Title			PPS
Size	Number	Revision	
A4	2721022100	1.4	
Date:	8/19/2022	Sheet of	
File:	C:\Users\...\PPS.SchDoc	Drawn By:

Title			CURRENT LIMITER
Size	Number	Revision	
A4	2721022100	1.4	
Date:	8/19/2022	Sheet of	
File:	C:\Users\...\Limiter.SchDoc	Drawn By:

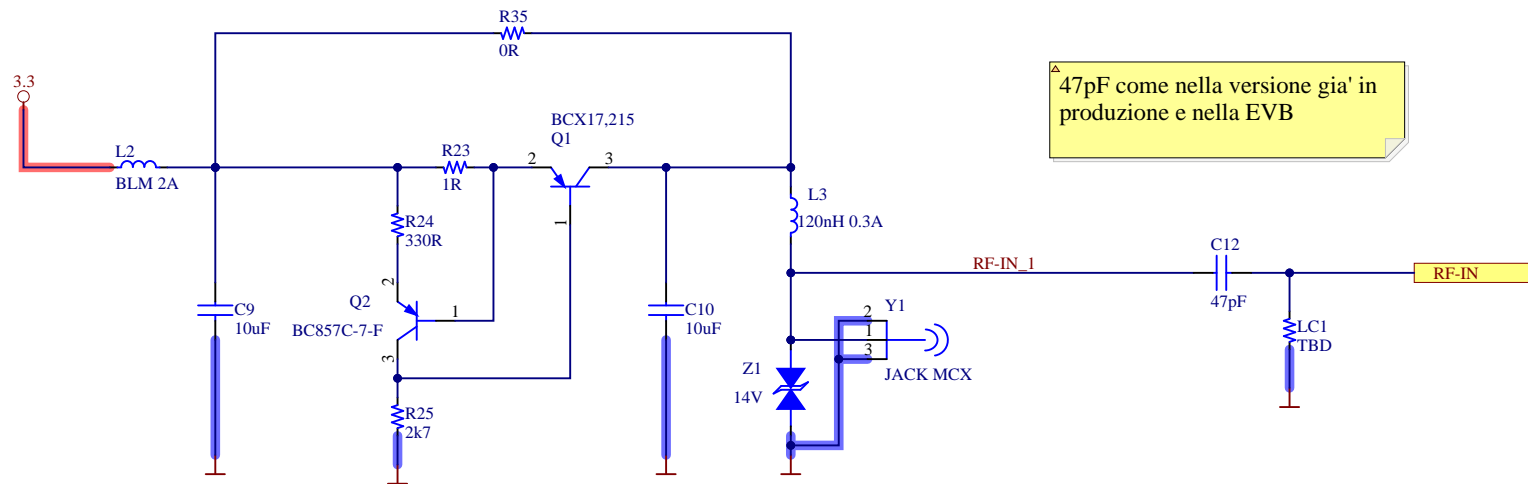
47pF come nella versione gia' in produzione e nella EVB
